Installations électriques à basse tension et à très basse tension (Livre 1 AR 8/9/2019) - Direction générale de l'énergie

📍 Lieu du contrôle: Rue du Limbourg 12 7700 Mouscron Belgique

📄 Type de contrôle: Visite périodique (Livre 1 6.5)

CONCLUSION : NON CONFORME

Tableau 1

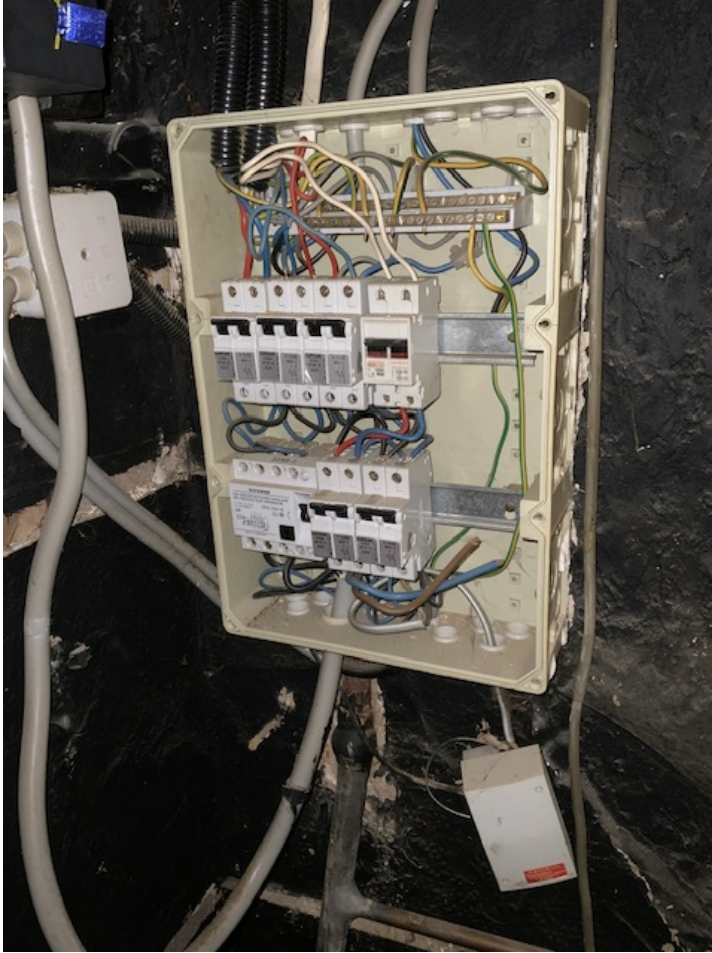
Libellé	Photo
Câble à fixer

Libellé	Photo
Prisées à fixer	
TD à revoir
